УКАЗАНИЯ, ИНФОРМАЦИОННЫЕ ПИСЬМА

ВЫПУСК 1

2017

Перечень
информационных материалов
(справочно-информационное обслуживание)
2017 г.

Рисунок 1

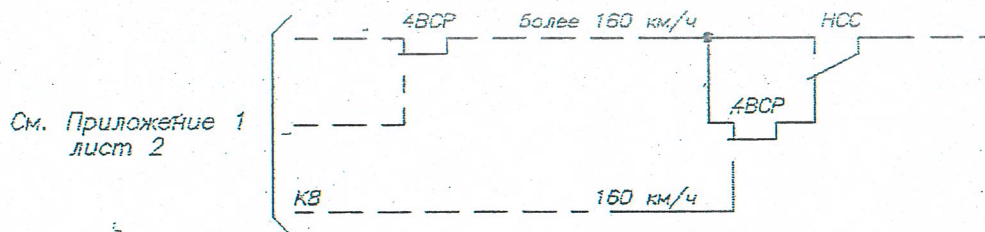
2. В отсутствии скоростного режима движения по станции для ограничения скорости не более 160 км/ч от выходного светофора до выхода на бесстрелочный участок у входного светофора в данном указании вводятся дополнительные контакты:

При этом в режиме скоростного движения по станции со скоростью более 160 км/ч выбор кодов ФС-ЕН осуществляется через фронтовой контакт реле НСС и тыловой контакт 4ВСП. После освобождения последней стрелочной секции и выходе на бесстрелочный участок в маршруте по станции выбор кодов ФС-ЕН осуществляется через фронтовой контакт НСС и фронтовой контакт 4ВСП, а после выхода на перегон через тыловой контакт НСС и фронтовой контакт 4ВСП.

Схема включения реле скоростного режима после освобождения последней стрелки в маршруте. Вариант путевого развития с бесстрелочным участком за входным светофором

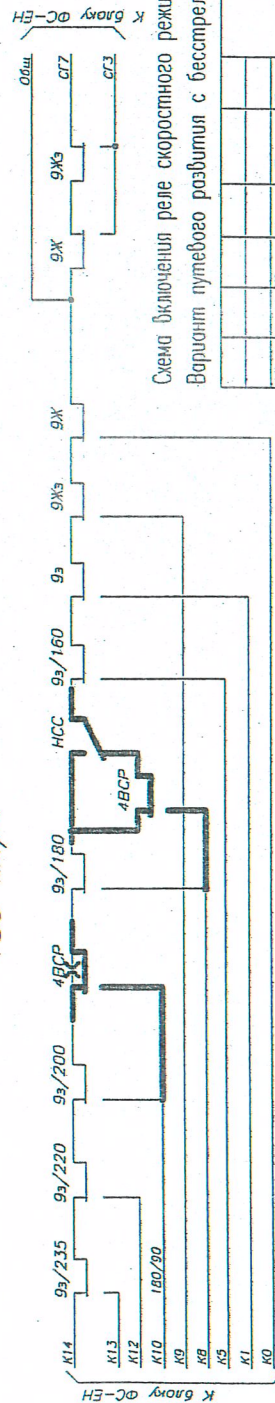
В связи с этим необходимо в указании ГТСС №1247/1882 заменить лист 2 Приложения 1.

(изменения внесены в соответствии с указением 1247/1894)

Рис.1

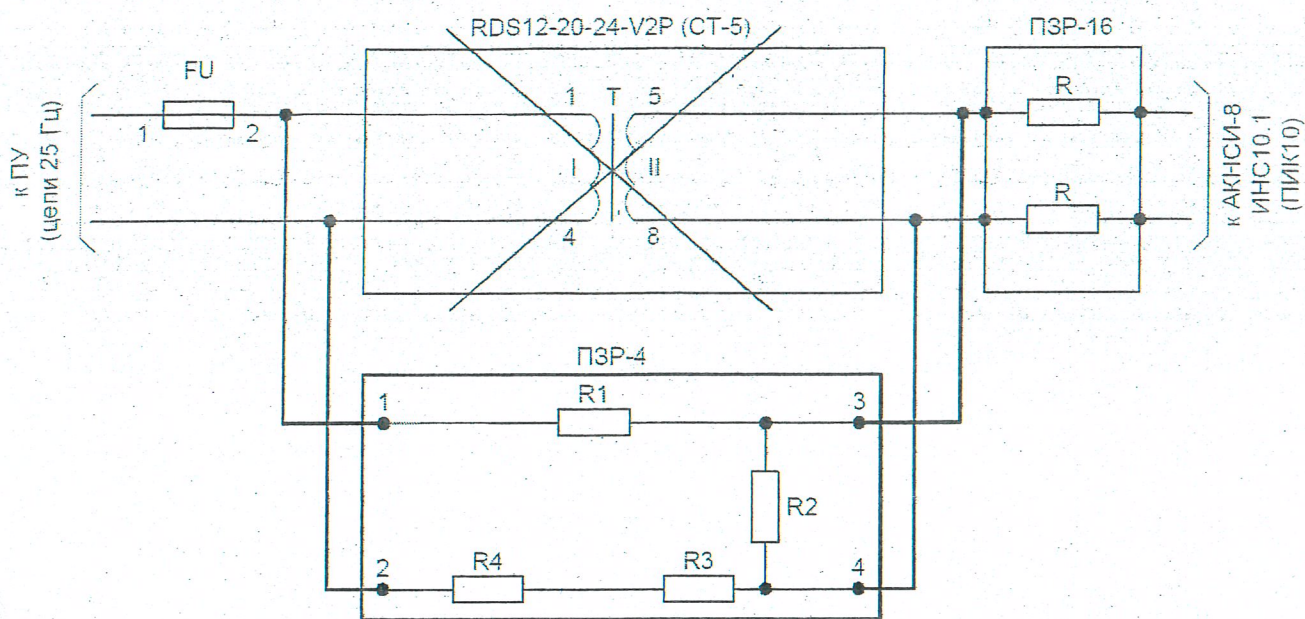
При напряжении свыше 50 В частотой 25 Гц, вместо трансформаторов устанавливается делитель напряжения, выполненный на плате защитных резисторов ПЗР-4.

Делитель выполнен на четырёх последовательно соединённых резисторах: R1...R3 - C2-29B-2,0- 51,1кОм $\pm 1\%$, R4 - C2-29B-2,0- 150кОм $\pm 1\%$.

В цепи первичной обмотки трансформаторов Noratel RDS12-2024-M2P, во всех случаях применения, а также при установке ПЗР-4, необходимо использовать предохранитель номиналом 0,5 А.

Пример подключения представлен на рисунке 1.

Для установки ПЗР-4 следует:

1. Изъять предохранитель из цепи первичной обмотки отключаемого трансформатора;
2. Демонтировать трансформатор;
3. Установить на DIN-рейку плату ПЗР-4 и подключить её в соответствии со схемой, представленной на рисунке 1;
4. Установить предохранитель;
5. В соответствующий конфигурационный файл внести новый коэффициент пересчета по напряжению. Для контроллеров АКНСИ-8, ИНС-10.1 $k = 6,1$, для ПИК-10 $k = 7,1$.

Рисунок 1

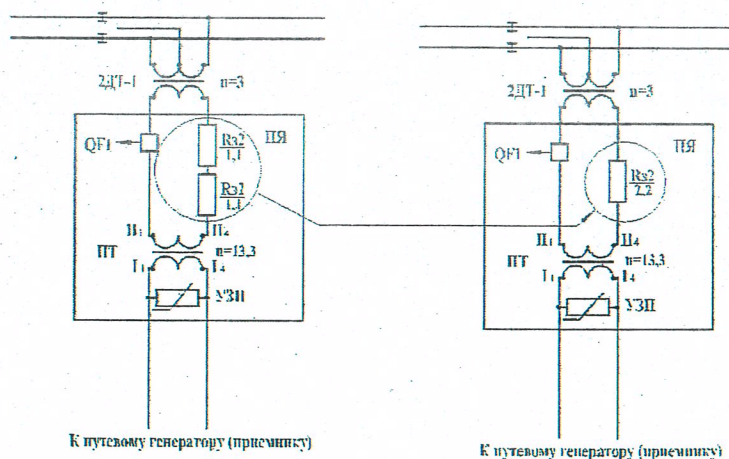
При проектировании рельсовых цепей тональной частоты (ТРЦ) на участках с электротягой переменного тока в путевых ящиках дроссельных питающих (приемных) концов рекомендуется устанавливать один резистор типа **РП-2,2-200** (ТУ 32 ЦШ 2059-97) вместо двух резисторов РП-1,1-200, соединенных последовательно (рис. 1).

В действующих рельсовых цепях допускается сохранение установленных резисторов РП-1,1-200. В случае замены двух резисторов РП-1,1-200 на один РП-2,2-200 в схемах действующих устройств перерасчет существующих регулировочных таблиц ТРЦ не требуется.

изменения
в схеме питания лучей тональных устройств

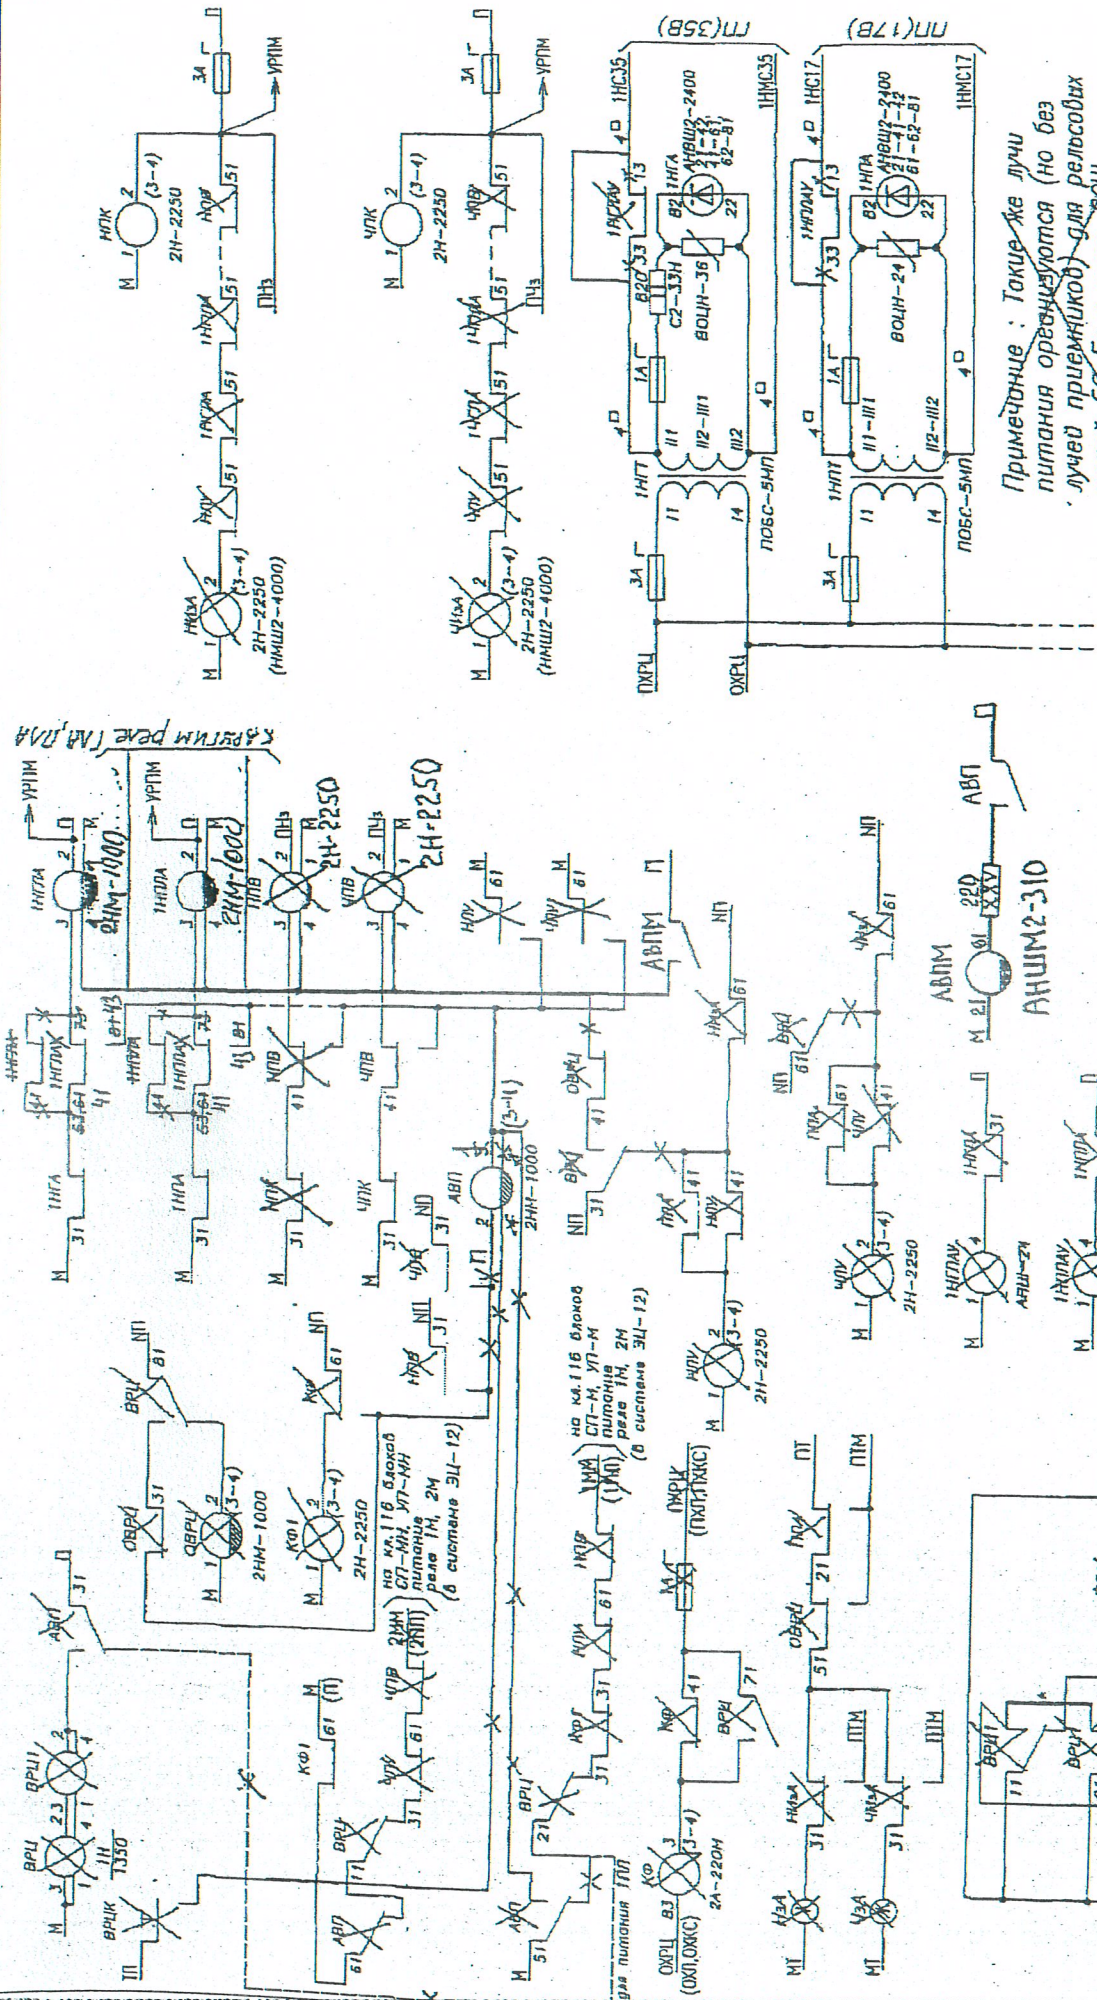
Закрепленным показан снимаемый монтаж
Жирным показан новый монтаж
Монтаж блоков БВВ-Ц или БВМШ
показан на л2

Примечание: Такие же лучи
питания орудуются (но без
лучей приемников) для рельсовых
цепей 50 Гц с реле ДШ

Изменения в схеме включения блока БВМШ при организации питания ПЛ(М) для токовых РЦ в действующих устройствах

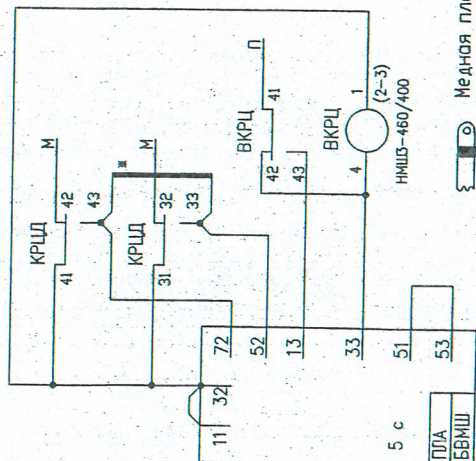
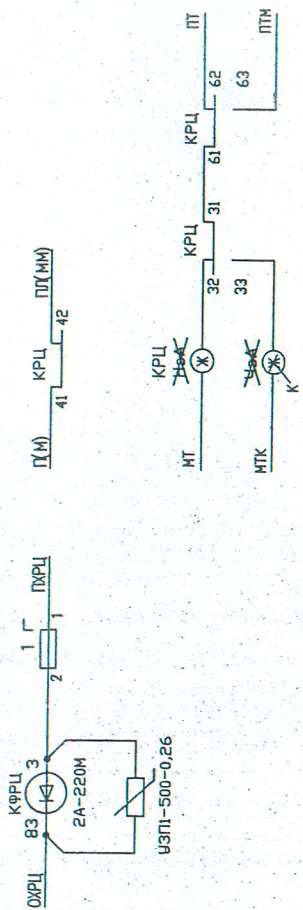
Масляная пластина прилагается к контактам

Медная пластина припоявается к контактным пружинам тепловой колодки реле КРЦД

Схема организации питания ПЛММ)
для токовых РЦ при новом проектировании с блоком БВВ-Ц

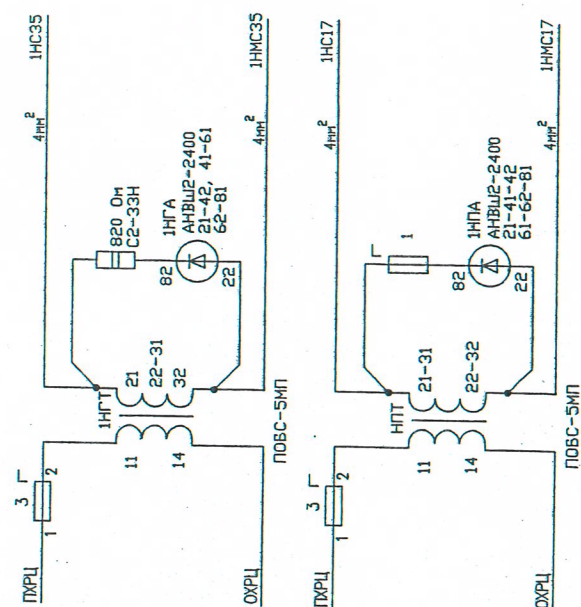
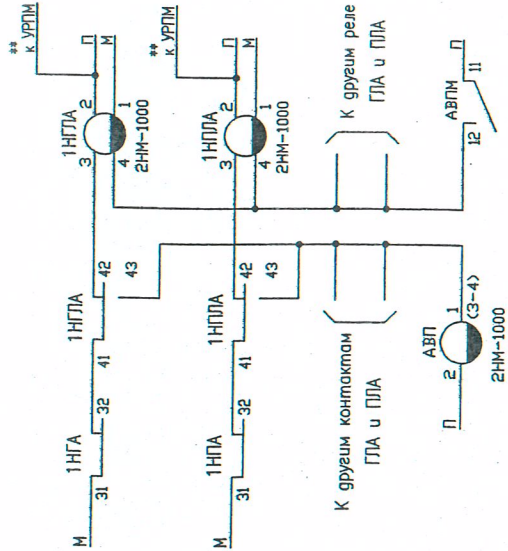
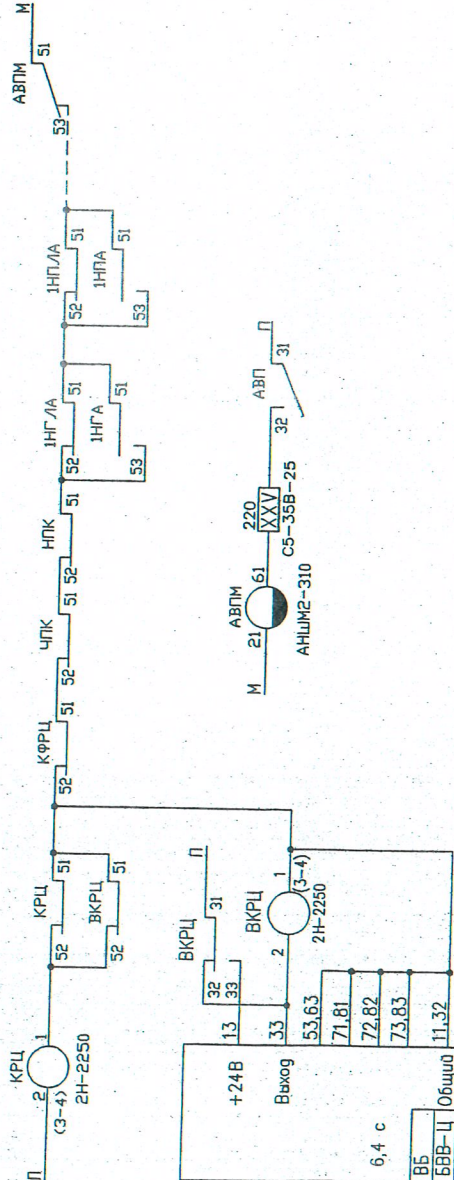
*** - провод УРПМ должен подключаться
к статорным предохранителям полюсов П

для тональных РЦ при новом проектировании с блоком БВМШ

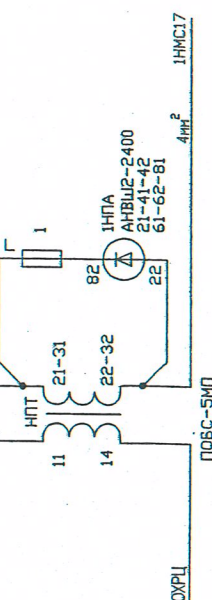
*** - провод УРПМ должен подключаться к стативному предохранителю полюса П

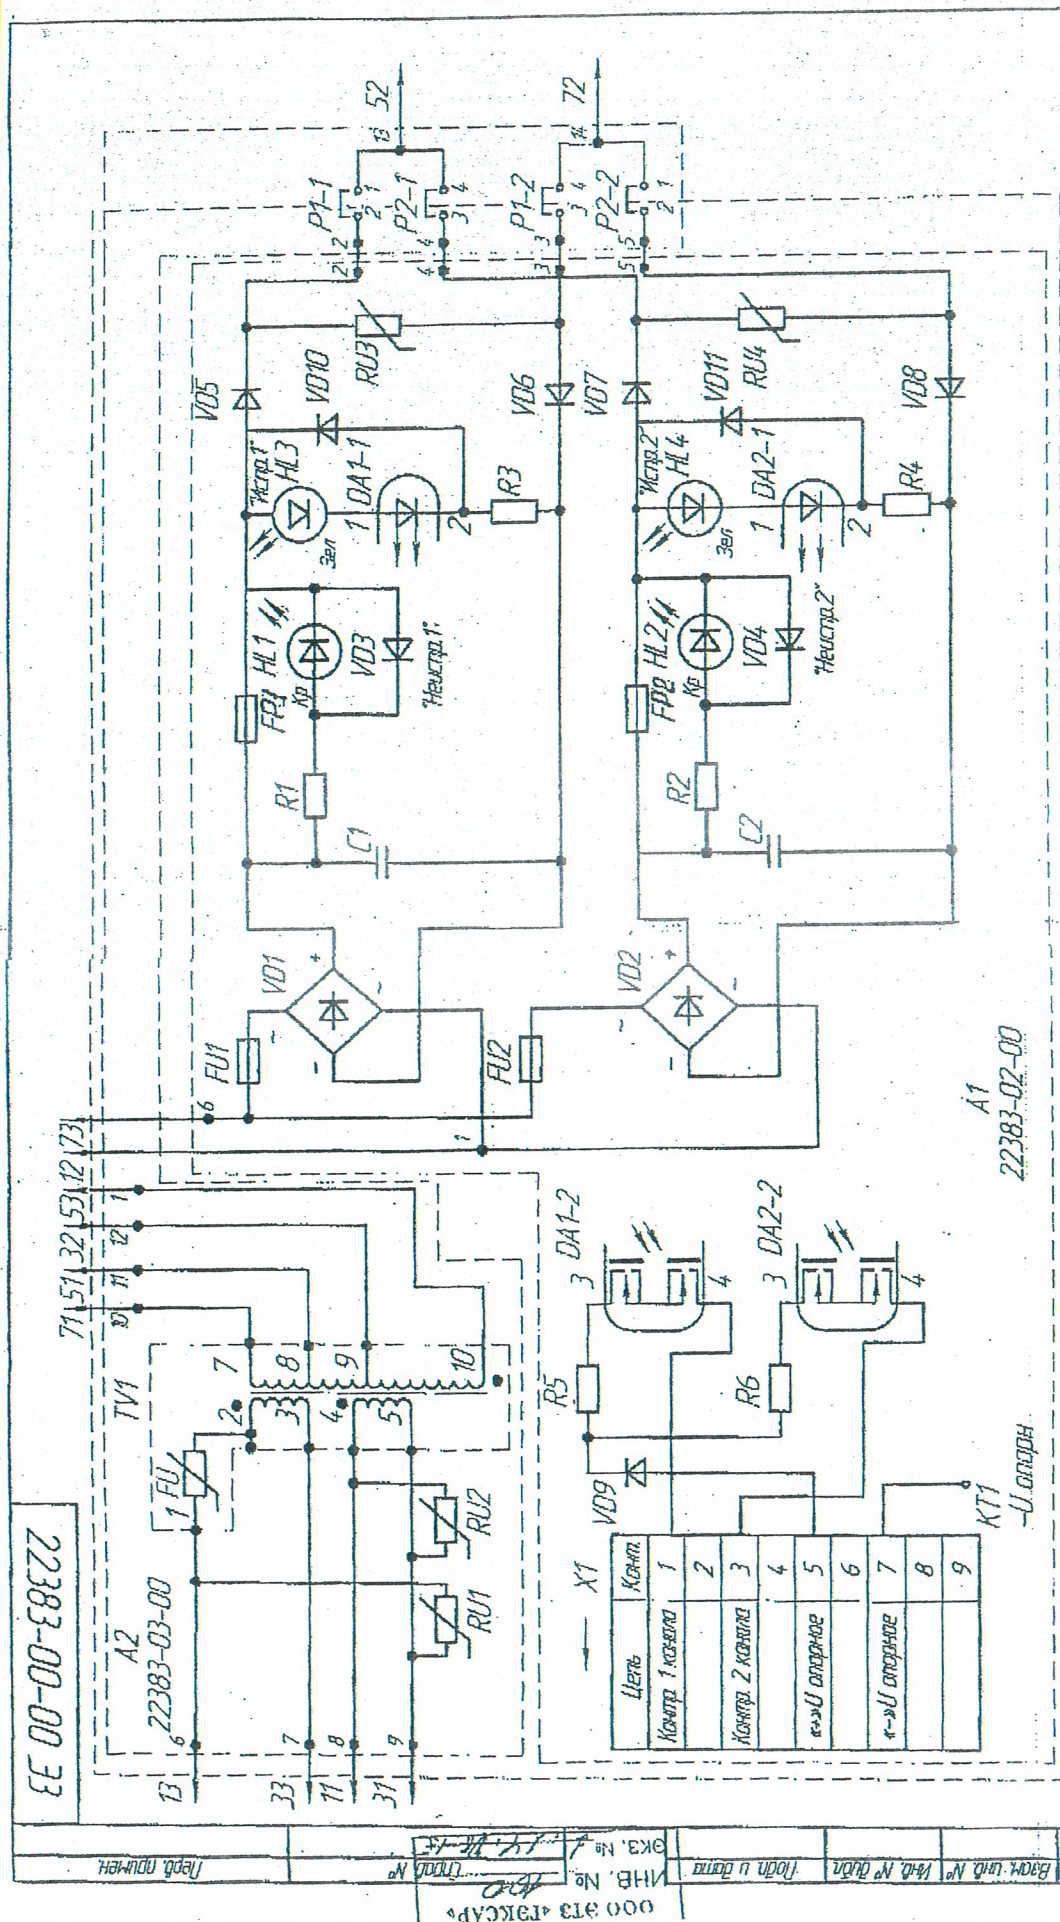
1. В соответствии с извещением К.15-15 (письмо №Исх-37513/ЦДИ от 14.10.2015) ООО «Гексар», с целью получения большей градации величины выпрямленного напряжения, изменил электрическую принципиальную схему блока БПШ-Р (см. Приложение): предусмотрены отдельные провода со всех выводов вторичной обмотки трансформатора TV1 и отдельные провода на выводы «~» и предохранители FU1, FU2.

Блок питания штепсельный БПШ-Р. Схема электрическая принципиальная (в соответствии с извещением К.15-15) – 1 лист
